Vår dato: 01.10.2025
Vår ref.: 202303971-80 Oppgis ved henvendelse
Deres ref.:

NVE oversender klage og innsigelse til vedtak om Eiker transformatorstasjon

Figur 1 Eiker transformatorstasjon vist med svart firkant, 420 og 132 kV ledninger vist med blå streker, hvor de nye er lengst sør, og Fiskumvannet naturreservat med rødt skravert felt. Kilde: NVE Atlas.

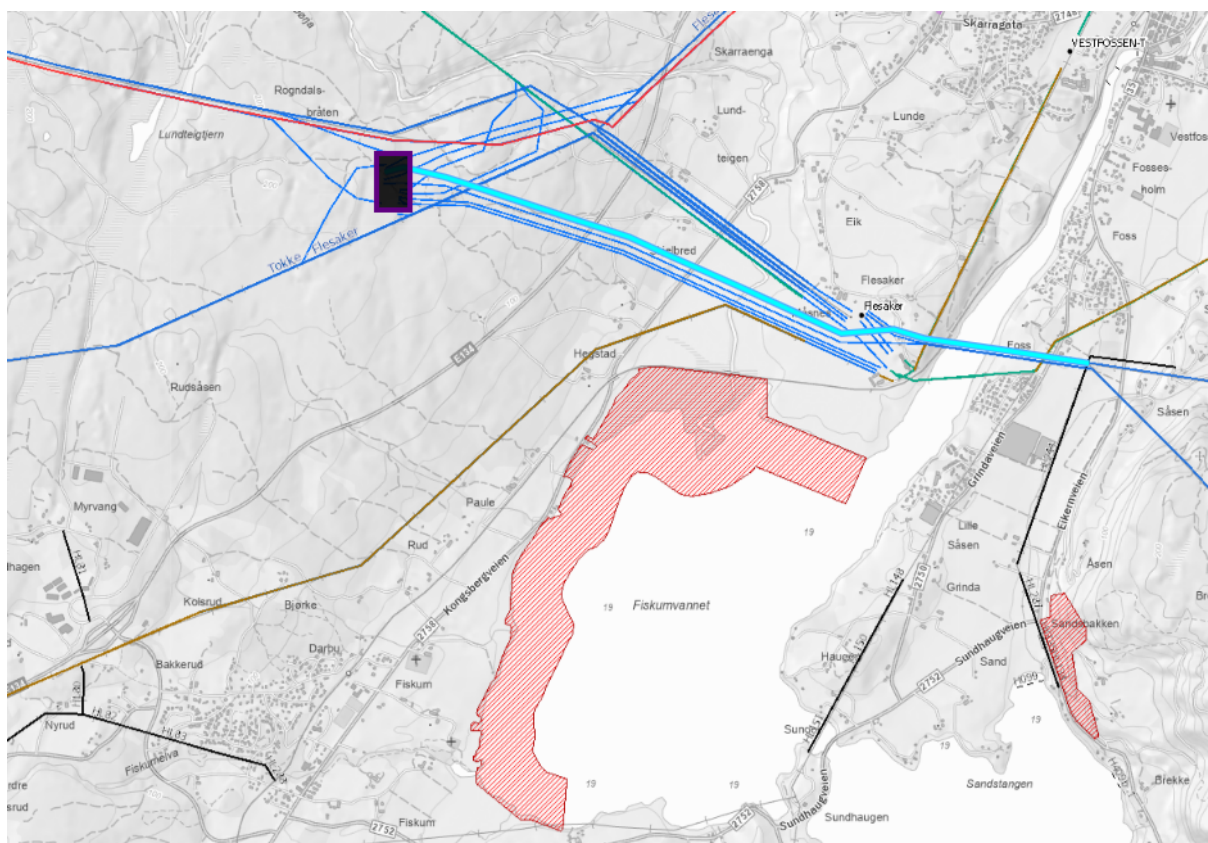
Konsekvensutredningen februar 2024 anbefalte supplerende kartlegging før anleggsstart for å tilpasse anleggsarbeidene, og Statnett foreslo selv å gjennomføre slike undersøkelser ved Fiskumvannet for å ta hensyn til hekkende fugl, jf. konsesjonssøknaden kapittel 6.6.2 om mulige avbøtende tiltak. I høringen av søknaden var det dessuten flere høringsinstanser som ba om å unngå anleggsarbeid i hekketiden ved Fiskumvannet, som ligger i influensområdet til tiltaket, vist på figur 1. Avstanden fra naturreservatets grense til den nye transformatorstasjonen er i underkant av 1,5 kilometer, der både stasjonstomt og atkomstvei skal opparbeides. De nye ledningene mellom ny og gammel stasjon er på det nærmeste ca. 300 meter fra reservatet.
